改善箇所説明図

改善の内容

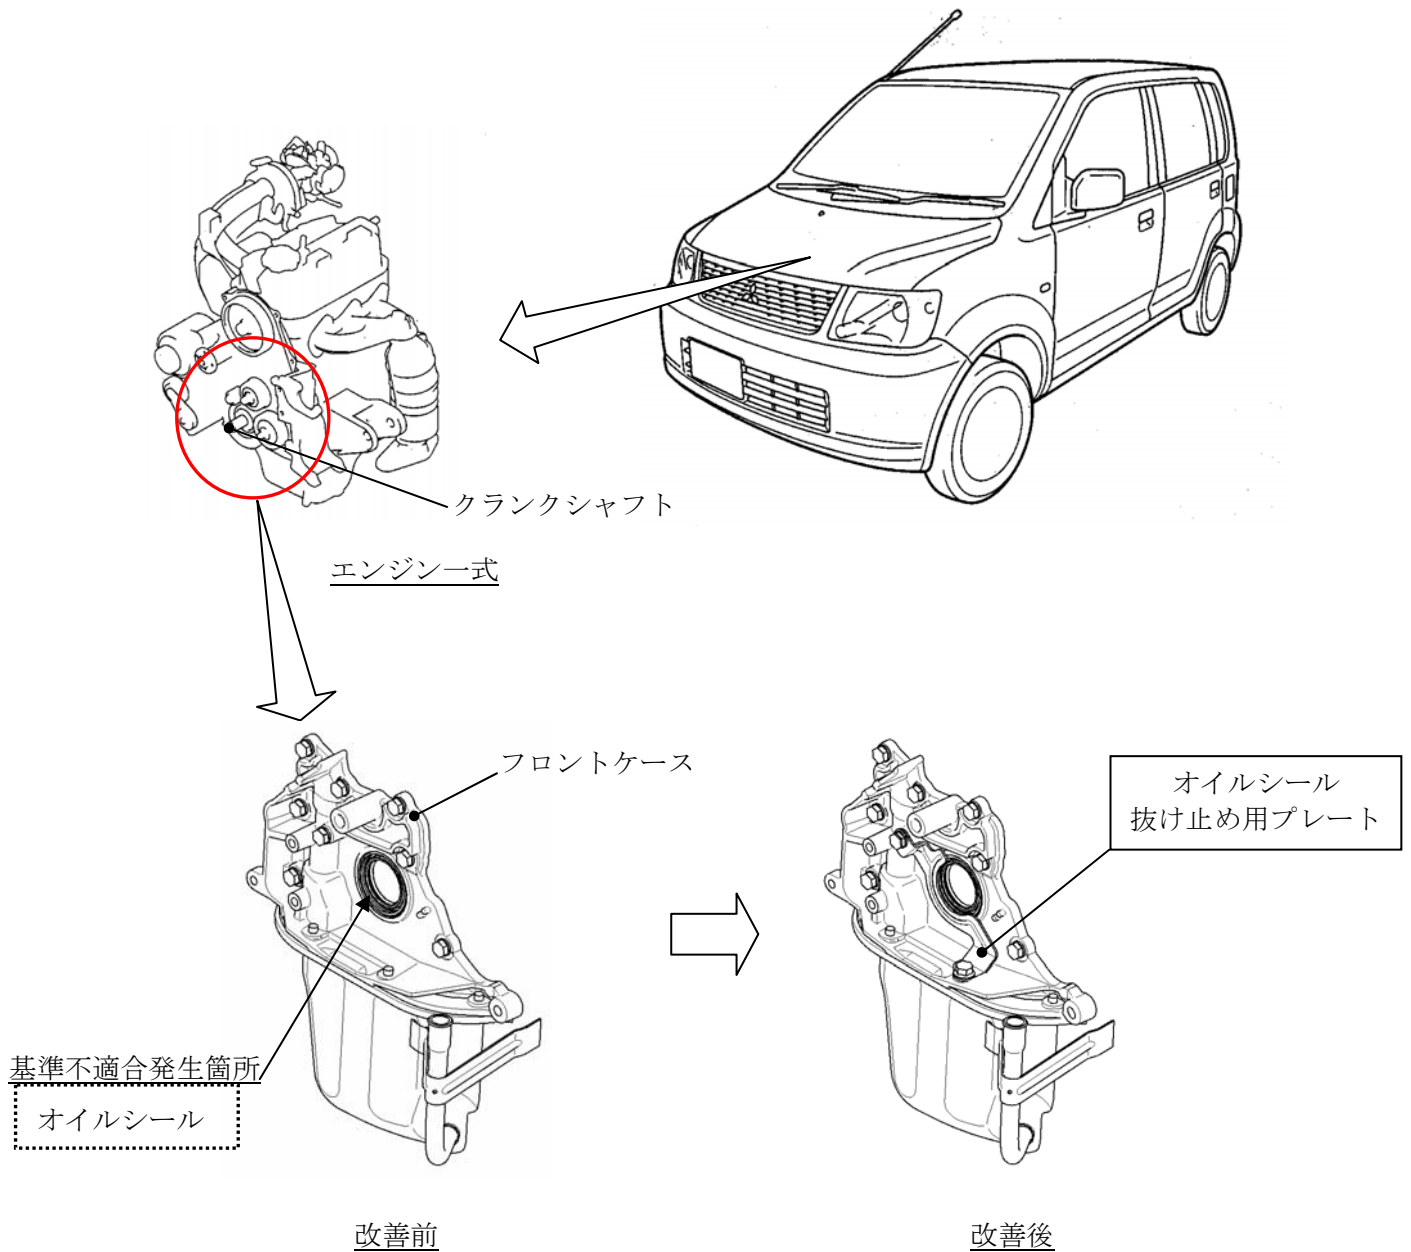
エンジンフロントケースに装着しているクランクシャフトオイルシールにおいて、フロントケースの加工ばらつき、およびオイルシール圧入量ばらつき等の複合要因により、当該オイルシールの保持力が低下しているものがある。そのため、当該オイルシールが抜け出しエンジンオイルが徐々に漏れ、油圧警告灯が点灯し、そのままの状態で使用を続けると、エンジン内部部品が焼付き、走行不能となるおそれがある。

全車両、当該オイルシール取付部を点検し、オイル漏れが無い場合は、フロントケースにオイルシール抜け止め用プレートを追加装着する。なお、オイル漏れがある場合は、オイルシールを新品に交換するとともに、フロントケースに抜け止め用プレートを追加装着する。

注：図中の $\square$ 内は、点検し、必要に応じ交換する部品を示す。

図中の $\square$ 内は、追加部品を示す。
